PARCO REGIONALE DELLE ALPI APUANE
Settore Uffici Tecnici

Piano di coltivazione della Cava Coltelli, Bacino estrattivo “Monte Cavallo”, nel Comune di Minucciano. Proponente: società Keturah Stones s.r.l.

VERBALE

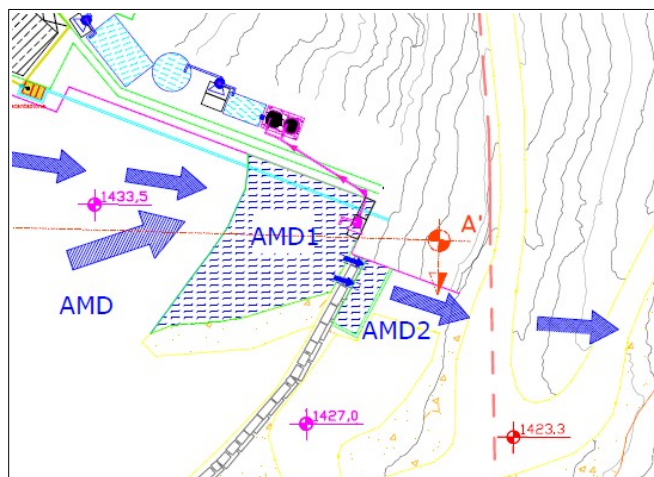
Valutando il PGAMD contenuto nelle integrazioni di aprile 2025 si evidenziano alcuni aspetti.

Nell'elaborato si fornisce un valore relativo al volume delle AMPP di 77 mc e si riporta che il sito estrattivo *"non sarà percorso solo dalle acque meteoriche dilavanti che cadono sulla superficie scolante relativa all'area estrattiva in oggetto, ma anche da quelle derivanti zone di monte vergine sovrastanti i fronti e le tecchie"*. Si evidenzia che questo aspetto è affrontato espressamente nel documento PR15 allegato al PRC (scheda 1, Acque Meteoriche Dilavanti), che prevede l'intercettazione delle acque meteoriche esterne a monte dell'ingresso in cava, al fine di minimizzare il quantitativo di AMD da gestire e di prevenire la miscelazione di acque meteoriche non contaminate con acque di dilavamento di area estrattiva. Non viene fornita una descrizione del recapito delle acque meteoriche "esterne" e una quantificazione del loro volume, tale informazione è necessaria al fine di valutare se il volume delle vasche di raccolta delle AMPP sia adeguato.

Le AMPP finiscono in una vasca denominata AMD1 di cui non vengono fornite le caratteristiche

(Capacità, caratteristiche costruttive). Il proponente riferisce che le AMD successive alle AMPP “*superano per moto laminare le AMPP fermate nel bacino di raccolta AMD1, passano in secondo bacino di raccolta AMD2, (richiesto dall’Autorità di Bacino) in cemento con le seguenti dimensioni larghezza 4 m, lunghezza 8 m, altezza 3 m, con “una capacità di 96 m³”*. Non viene data evidenza degli accorgimenti che si intendono adottare per impedire miscelamenti del contenuto delle due vasche. La soluzione proposta a nostro avviso non è tecnicamente condivisibile né trova riscontro nei riferimenti tecnici e normativi comunemente applicati. Si evidenzia peraltro che non sono fornite giustificazioni della scelta di un volume di 96 m³ per la raccolta delle AMDSP né come sarebbe gestito un eventuale ulteriore volume.

Dalla planimetria, di cui si allega un estratto, risulterebbe un rilascio di AMD dalla vasca AMD 2 che potrebbe essere di acque miscelate e pertanto necessiterebbe di specifica autorizzazione.

Si ritiene pertanto che debba essere inviato un nuovo PGAMD conforme all’allegato 5 del DPGRT 46/R rielaborato tenendo conto di quanto sopra esposto, **in sostituzione di quello inviato**. Si richiede, come già riportato nel precedente contributo prot. 85218 del 25/10/2024, che nella documentazione sia allegata una **tabella riassuntiva di tutte le vasche presenti nel sito** con le rispettive caratteristiche costruttive (interrata/fuori terra, volume) e funzionali (accumulo, trattamento provenienza del reflu) e uno **schema a blocchi dell’impianto**.
